Balice, dnia 17.11.2025 r.

MPL/PF/FZ/241/3/03/25

Dotyczy: postępowania prowadzonego w trybie przetargu nieograniczonego na podstawie ustawy z dnia 11.09.2019 r. Prawo zamówień publicznych (Dz. U. z 2024 r., poz. 1320, t.j. z dnia 30.08.2024 r. z późn. zm.) zwanej dalej "ustawą PZP" lub „PZP” pn. **„Rozbudowa terminalu pasażerskiego Kraków Airport etap I – część T6”**.

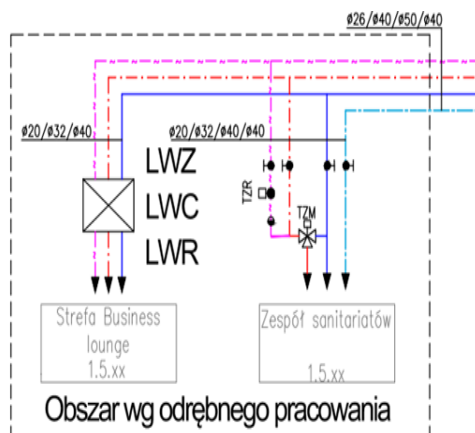
Proszę o podanie wysokości ściany zielonej zlokalizowanej na wschodniej elewacji ściany oporowej rampy zjazdowej do strefy dostaw, jaką całkowitą powierzchnię ma ona mieć. Ponadto proszę o podanie specyfikacji roślinności jaką należy zastosować, typu nawodnienia itp.

Ściana zielona ma długość 34 m i około 6 m wysokości w najwyższym punkcie (pochyłość rampy) i powinna na tym odcinku pokrywać całą wysokość ściany. Ściana powinna dodatkowo mieć odpowiedni system automatycznego nawadniania oraz zostać wykonana w technologii umożliwiającej pokrycie całości zielenią od początku użytkowania, np. modułowe rozwiązania ścian zielonych. Konstrukcja ściany nośnej musi przenieść ciężar min. 200 kg/m².

Doprowadzenie głównej rury zasilającej min. 1`` do skrzynki zarządzającej ukrytej w niewidocznym miejscu. Doprowadzenie przyłączy nawadniających min. 3/4`` od skrzynki zarządzającej do zielonej ściany (ilość dobrana do powierzchni ściany) - przyłącza zakończone zaworami zamykającymi. Nawodnienie w formie linii nawadniających z kroploownikami. Za ścianą zieloną zabezpieczenie ściany żelbetowej izolacją wodoszczelną. Zieleń w formie, np. paneli roślinnych modułowych 50x50x20 cm spawanych ze stali i lakierowanych w kolorze wybranym na etapie projektu wykonawczego. Wykończenie górne z blachy malowanej na kolor RAL. W przypadku przerw pomiędzy panelami maskowanie blachą malowaną na kolor RAL. Dobór gatunkowy roślin na etapie projektu wykonawczego do akceptacji Zamawiającego i Nadzoru Autorskiego.

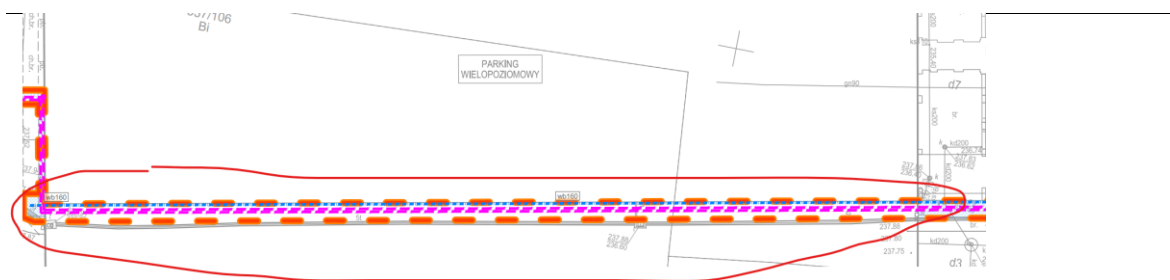
Czy inwestor posiada niezbędne ekspertyzy budowlane, potwierdzające możliwości wykonania przejścia z siecią ciepłowniczą przez budynek parkingu ?

Zamawiający nie posiada ekspertyz budowlanych w tym zakresie. Według wstępnej analizy dokonanej na etapie PFU budynek parkingu wielopoziomowego ma dostateczną nośność w celu przeniesienia obciążeń wynikających z sieci ciepłowniczej, która powinna zostać dodatkowo potwierdzona stosowną analizą na etapie projektu wykonawczego, a obowiązkiem Generalnego Wykonawcy jest taki dobór systemu mocowania i prowadzenia trasy, aby umożliwić jej montaż.

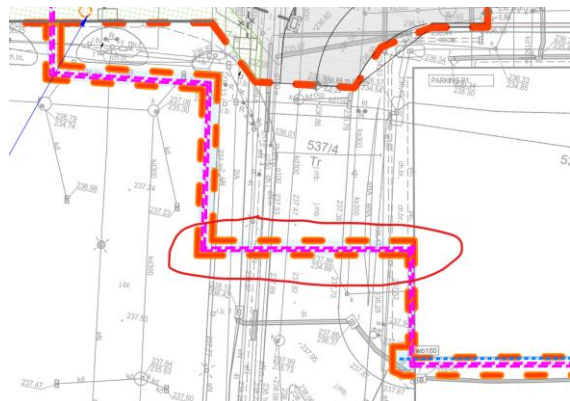
W jaki sposób należy wykonać przejście projektowanej sieci ciepłowniczej pod drogą wyjazdową z lotniska? Rozkopem czy metodą bezwykopową?

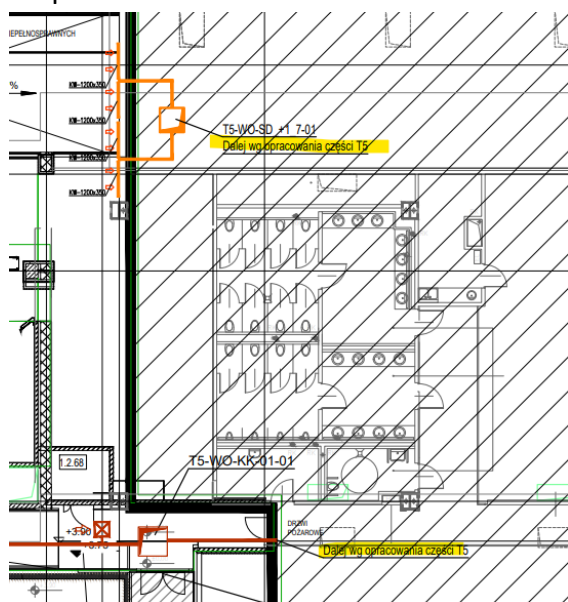
Czy dostawa i montaż separatorów tłuszczu wraz z przepompownią lokali gastronomicznych powinny być w zakresie najemcy?

W opracowaniu przyjęto rozwiązanie z dwoma centralnymi układami separacji tłuszczu obsługujących lokale gastronomiczne położone w dwóch częściach terminalu. Należy wobec tego uwzględnić separatory w ofercie GW.

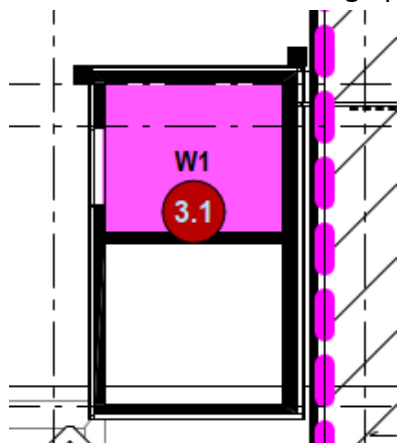
Prosimy o informację czy elementy fasady pryzmatycznej w osiach od 1b do 4 wzdłuż osi A-K na terminalu istniejącym, wchodzą w zakres rozbiórek?

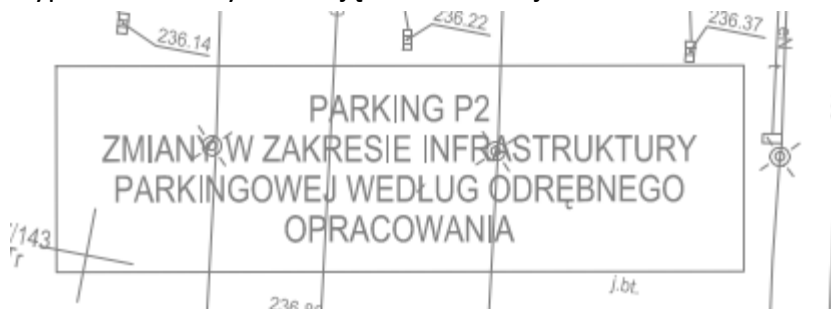
Prosimy o informację czy należy przewidzieć pompownie (fragment poniżej) inne niż wymienione w dokumentacji. Jeśli tak to Prosimy o podanie parametrów doborowych oraz rewizję dokumentacji.

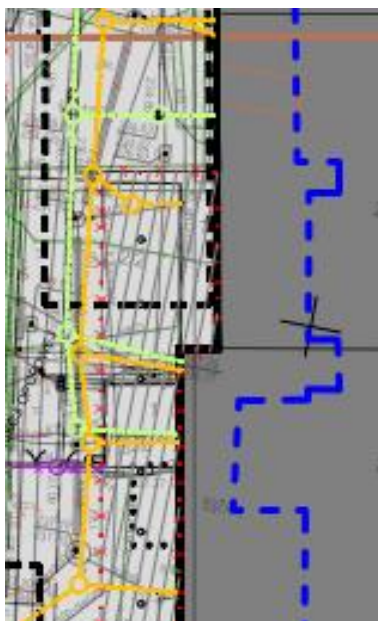
Prosimy o informację w jaki sposób należy wykonać przekładkę poniższych sieci kanalizacji sanitarnej i deszczowej w celu zapewnienia funkcjonowania terminalu istniejącego T4 na czas realizacji robót - brak w przekazanej dokumentacji. Prosimy o uzupełnienie dokumentacji rysunkowej o ww. zakres do wykonania.

Zamawiający odsyła do odpowiedzi na pytanie nr 1921.

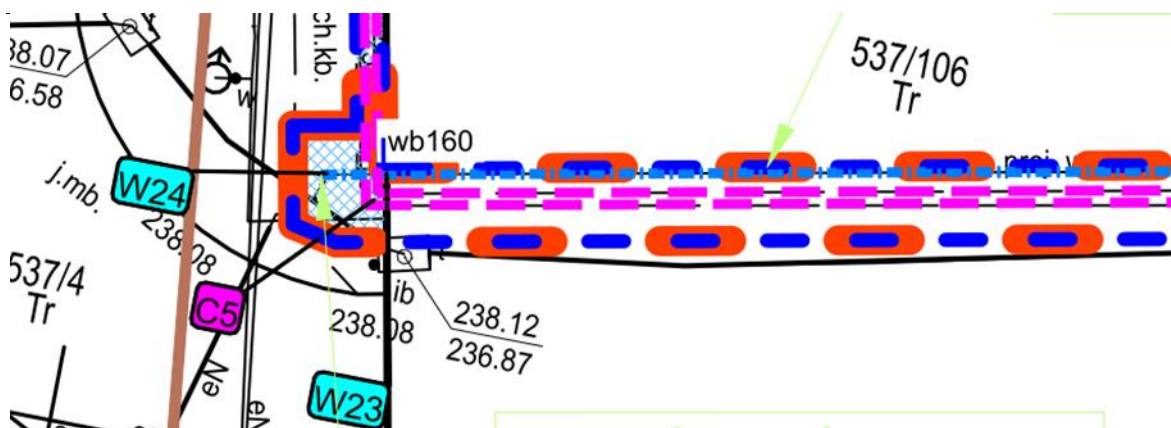
Prosimy o podanie mocy przyłącza ciepłego do budynku w etapie T5 oraz T7 w przypadku konieczności wykonania ich w etapie T6.

Zamawiający odsyła do odpowiedzi na pytanie nr 252.

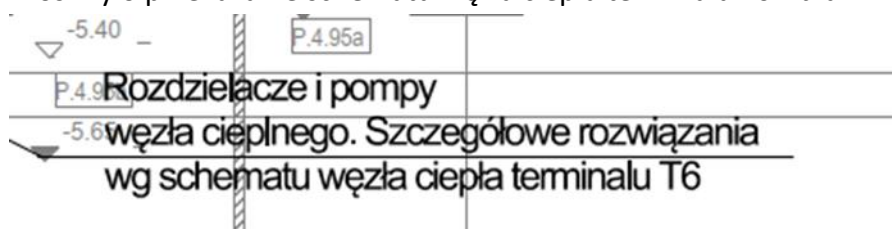
Prosimy o przekazanie schematu węzła ciepła terminalu T6 - brak w załączonej dokumentacji.

Wydany rysunek 083MPL-PFU-IS-CT-S-208-T6.
